PRODUKT P	HOOFDGROEP 3	GROEP 36
BETR. Ruitewissers		NO. 35
340/360		DATUM Nov. 83

Service Bulletin

Verhoogde aanlegdruk ruitewissers

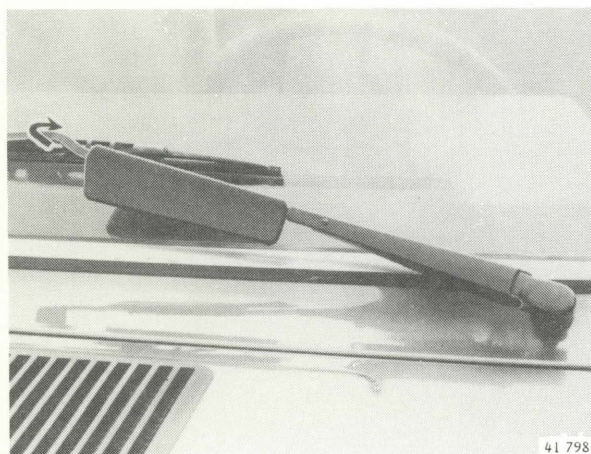
Om de aanlegdruk van de ruitewissers te verhogen, zijn met ingang van chassisnummer **810500** de volgende wijzigingen doorgevoerd:

Door het toepassen van een sterkere veer in de wisserarm, is de aanlegdruk verhoogd van 6 naar **6,8 N**.

Tevens is de stand van het wisserblad op de ruit aangepast door de wisserarm 6° te torderen.

LHD-uitvoeringen in de **360** serie zijn vanaf bovengenoemd chassisnummer uitgerust met een zogenaamde anti-lift schoep op de wisserarm aan de bestuurderszijde.

De anti-lift schoep kan **niet** van de wisserarm gedemonteerd worden.

De nieuwe ruitewisserarmen zijn uitwisselbaar met oudere uitvoeringen vanaf chassisnummer **800833**.
